ZOZNAM NAVRHOVANÝCH ZMIEN A DOPLNKOV:

SPOLOČNÝ ÚZEMNÝ PLÁN OBCÍ LEMEŠANY, JANOVÍK, BRETEJOVCE, SENIÁKOVCE- ZMENY A DOPLNKY Č.2/2022 V K.Ú.O. JANOVÍK		
OBJEDNÁVATEĽ :	Obec Janovík	
ZODPOVEDNÝ PROJEKTANT :	Ing. arch Mariana Šimková	
ODBORNÍ PROJEKTANTI A KONZULTANTI :	Ing. Marián Pekarovič, Ing. Július Furmaník, Ing. Jaroslav Lipták, Ing. Michal Nagy	
MIERKA = 1 : 2 880	FORMÁT: 2 x A4	DÁTUM : január 2022
KOMPLEXNÝ URBANISTICKÝ NÁVRH, DOPRAVA		VÝKRES 2

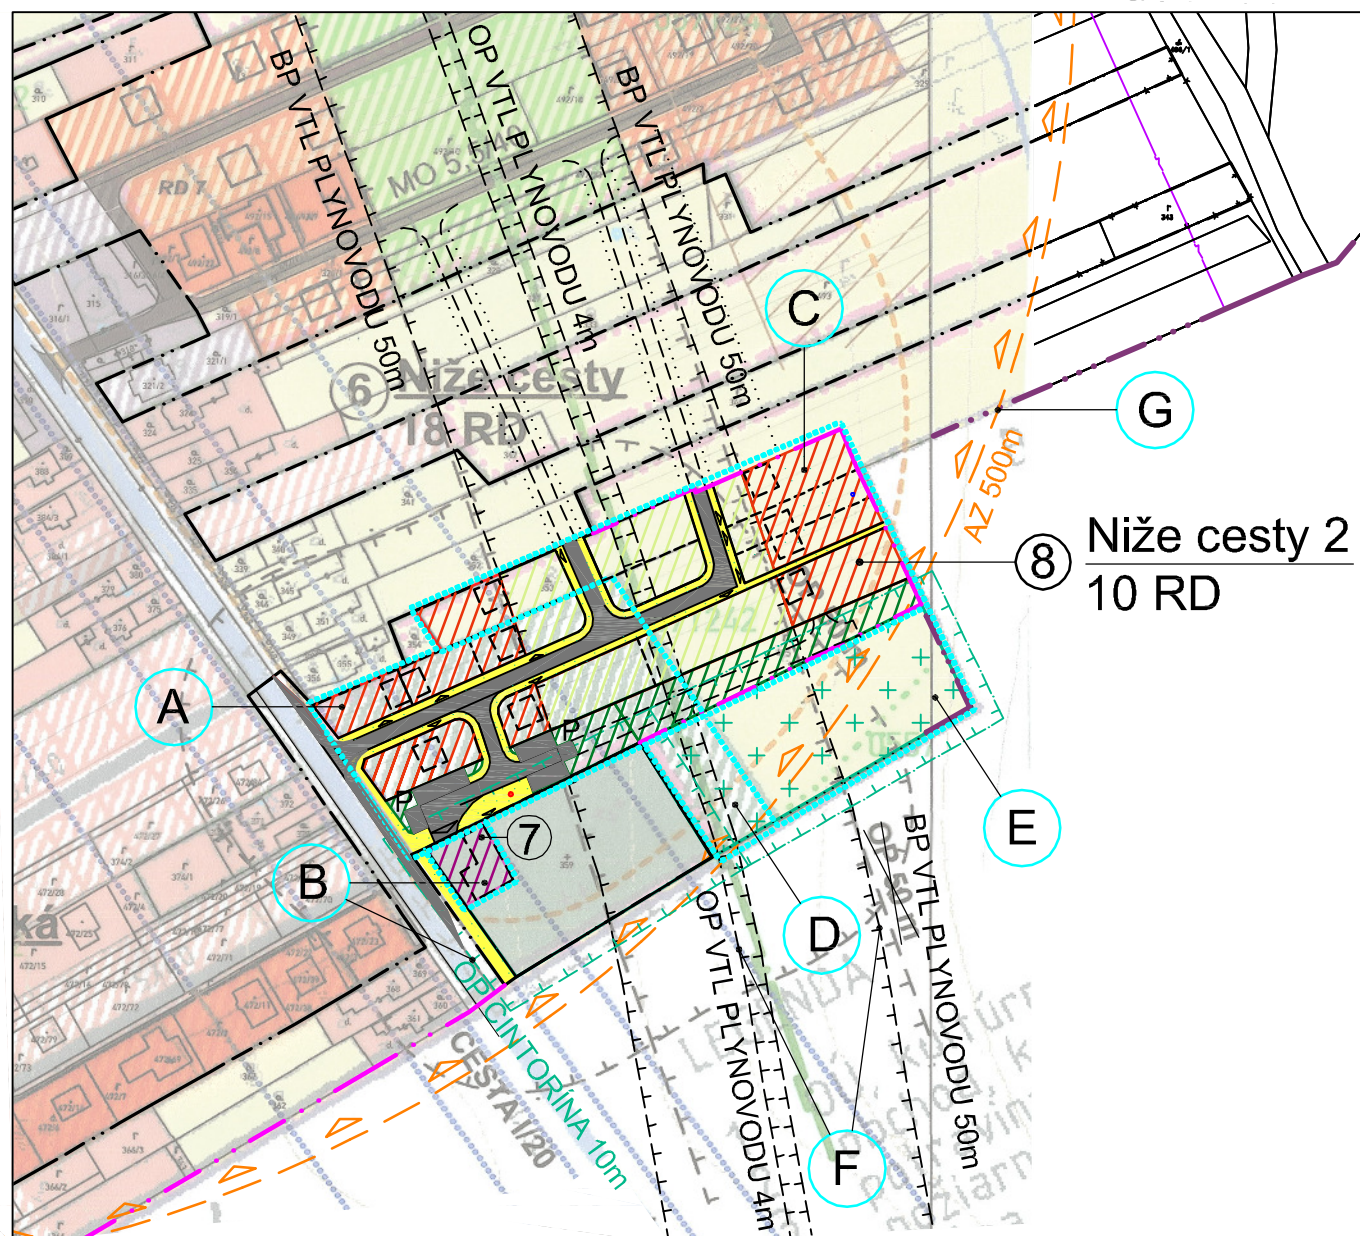
| A- | zmena časti navrhovaných plôch verejnej zelene na plochy prístupovej komunikácie vrátane peších chodníkov a parkovacích plôch pred cintorínom a na plochy bývania v rodinných domoch so zeleňou vrátane dopravnej a technickej infraštruktúry a verejnej zelene |
| B- | zmena časti jestvujúcej plochy cintorína na plochy občianskej vybavenosti č.7- dom smútku vrátane dopravných plôch a verejnej zelene a návrh OP cintorína 10m |
| C- | zmena poľnohospodárskej pôdy na navrhované plochy bývania v rodinných domoch vrátane dopravnej a technickej infraštruktúry a verejnej zelene |
| D- | zmena navrhovaných plôch verejnej zelene na výhľadové plochy- rozšírenie cintorína |
| E- | zmena poľnohospodárskej pôdy na výhľadové plochy - rozšírenie cintorína |
| F- | upresnenie ochranného a bezpečnostného pásma VTL plynovodu |
| G- | doplnenie pešej dochádzkovej vzdialenosti autobusovej zastávky 500m |
